**Gemeinde Westerborstel**

Vorhabenbezogener Bebauungsplan Nr. 5 „Solarpark Westerborstel“

**AUSWERTUNG**

der frühzeitigen Beteiligung der Behörden und sonstiger Träger öffentlicher Belange gemäß § 4 Abs. 1 BauGB  
vom 15. Oktober mit Frist bis zum 20. November 2025

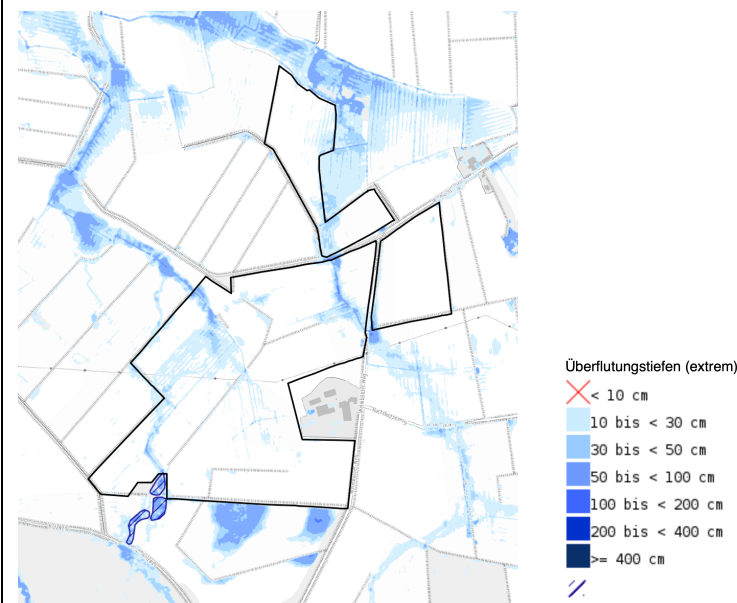
ab. Unter Einbeziehung der Starkregenhinweiskarte des Umweltatlas Schleswig-Holstein (Ausschnitt s.u.) ergibt sich eine deutlich erhöhte wasserwirtschaftliche Bedeutung dieser Gewässer.

Unter Zugrundelegung der in der Starkregenhinweiskarte dargestellten Überflutungstiefen (vgl. Starkregenhinweiskarte aus dem Umweltatlas SH) ergibt sich nach überschlägiger Messung ein erforderlicher Entwicklungsraum von mindestens ca. 30 Metern Breite je Gewässerseite, der für strukturelle Maßnahmen im Gewässerkörper freigehalten werden sollte. Ergänzend ist der nicht überbaubare Gewässerrandstreifen von mindestens 10 Metern Breite (5 m je Seite) zu berücksichtigen, sodass insgesamt ein ca. 40 Meter breiter Bereich entlang der Gewässerachse von einer Bebauung freizuhalten ist.

Im nördlichen Abschnitt des Planungsgebietes (Teilgeltungsbe-  
reich 2) wird die mögliche Flächeninanspruchnahme zudem durch die Ausdehnung des Überflutungsbereiches weiter eingeschränkt.

Aus wasserwirtschaftlicher Sicht erscheinen die betrachteten Teilflächen daher nicht optimal für eine flächige Bebauung geeignet. Es wird empfohlen, die Flächenausweisung in diesen Bereichen zu überdenken und insbesondere die Anforderungen an den natürlichen Wasserabfluss, die Gewässerentwicklung sowie den vorsorgenden Hochwasserschutz stärker zu berücksichtigen.

cm vorgesehen, wodurch insgesamt im Überflutungsfall ein großzügiger Spielraum für die PV-Module besteht. Die Pfosten können im Überflutungsfall umspült werden und stellen daher kein Hindernis für den Abfluss bzw. Notfließwege dar. Gleiches gilt für die empfohlene Entwicklungsreserve auf beiden Seiten der Gewässer: Die vorliegende Planung erlaubt auch in Zukunft die freie Ausbreitung des Wassers und ein Übertreten über die Gewässergrenzen.

Die nach WHG erforderlichen fünf Meter breiten Gewässerrandstreifen zu beiden Seiten werden als private Grünflächen festgesetzt. Theoretisch mögliche Schäden an Teilen der Anlage liegen im Risiko des Vorhabenträgers.

Der Hinweis zum Starkregen wird in der Begründung aufgenommen.

Durch die Aufständigung der Solarmodule werden entlang der Gewässerverläufe ausreichende Flächenreserven für den Wasserabfluss freigehalten und sogar kleinräumig (z.B. im Zusammenhang

<p>mit überregionalen Planungen) Gewässerentwicklungsmaßnahmen möglich.</p> <p>Über die Art der strukturellen Maßnahmen in einer Breite von ca. 30 Metern je Gewässerseite wird bei der Unteren Wasserbehörde nachgefragt.</p> <p><b>Abwägungsvorschlag</b>  <b>Änderung der Planung</b>  <b>Änderung der Begründung</b></p>

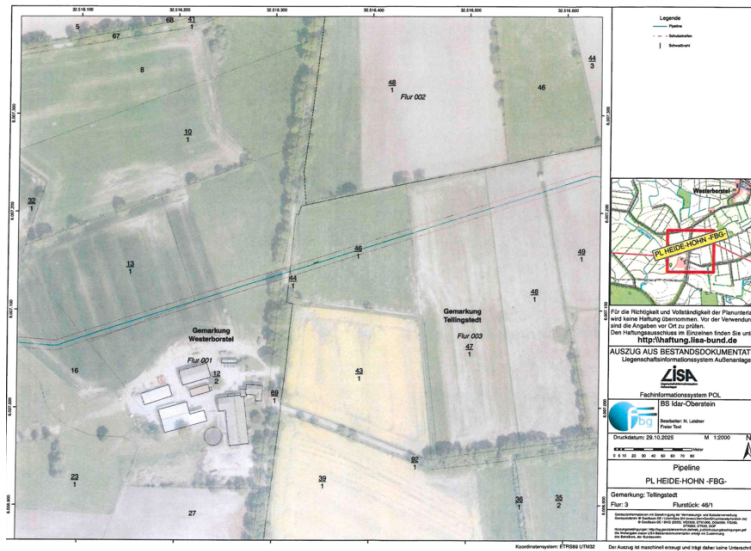
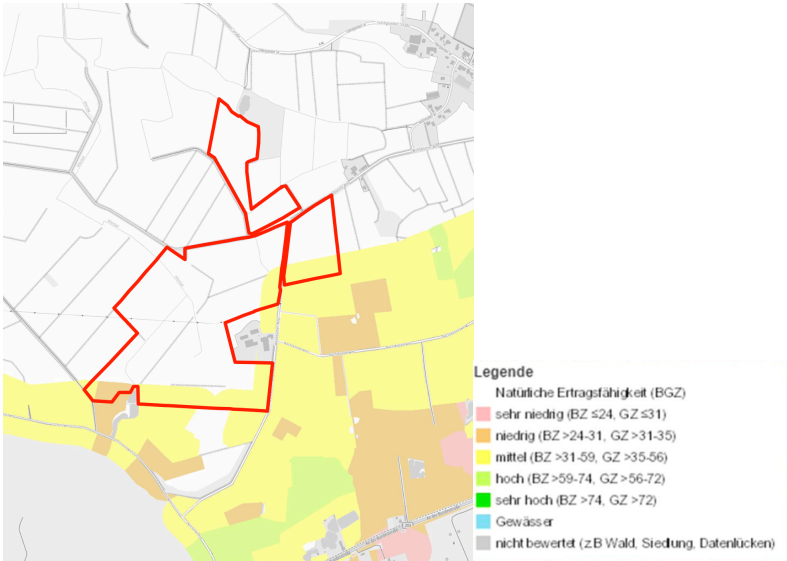
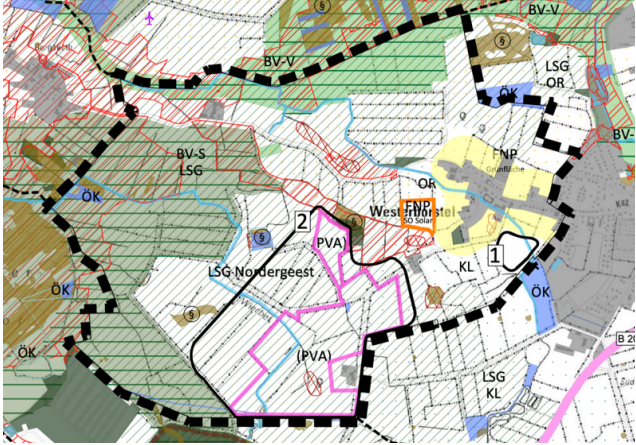
302.3	Produktfernleitung Heide - Hohn	<p>Wir danken für die Beteiligung am vorgenannten Vorhaben. Die Gemeinde Westerborstel plant die 1. Änderung des FNP und VBP Nr. 5 (Photovoltaik-Freiflächenanlage). Die Produktfernleitung Heide - Hohn durchquert das Vorhabengebiet auf einer Länge von ca. 800m.</p> <p>Für die erste Übersicht und Beachtung bei weiteren Planungen haben wir Lagepläne beigelegt.</p>	<p>Der Hinweis zur Lage der Produktfernleitung Heide – Hohn wird zur Kenntnis genommen. Diese wurde in der Planzeichnung berücksichtigt. Der Hinweis zur örtlichen Einweisung wird zur Kenntnis genommen und dem Vorhabenträger weitergeleitet.</p> <p><b>Abwägungsvorschlag</b> <b>Keine Änderung der Planung</b></p>

<p>Da Abweichungen zwischen Plandarstellung und tatsächlicher Lage der Produktenfernleitung nicht auszuschließen sind, ist diese Eintragung nicht bindend für den tatsächlichen Verlauf der Leitungstrasse und kann nur zur Übersicht für die weitere Bearbeitung des Planvorhabens genutzt werden.</p> <p>Sollte für weitere Planungen eine örtliche Einweisung in den Verlauf der Produktenfernleitung erforderlich werden, so bitten wir um Kontaktaufnahme mit unserer zuständigen Betriebsstelle (...), die auch zur Beantwortung technischer Fragen, Arbeitsfreigabe im Schutzstreifenbereich sowie Ortsterminen auf Anfrage zur Verfügung stehen.</p> <p>Soweit für Ihre Planung exakte Lage- und Tiefenbestimmungen benötigt werden, sind diese Werte nur durch fachgerechte Erkundungsmaßnahmen (z. B. durch Querschlag, Suchschlitz) in Hand-schachtung unter Aufsicht unserer Betriebsstelle vor Ort zu ermit-teln.</p> <p>Die Ortungs- und Markierungsarbeiten sind für den Veranlasser kostenfrei.</p> <p>Arbeiten im Schutzstreifen der Produktenfernleitung dürfen grund-sätzlich nur nach Rücksprache und im Einverständnis mit uns durchgeführt werden.</p>

- Das Lagern von Aushub und Baumaterialien sowie das Abseilen von Baufahrzeugen sind im Schutzstreifenbereich untersagt.
- Zaunpfosten sind mit größtmöglichem Abstand zur Produktenfernleitung zu planen.
- Die Rechte an der o. a. Produktenfernleitung - dingliche Sicherung einschließlich Schutzstreifen - müssen gewahrt bleiben.
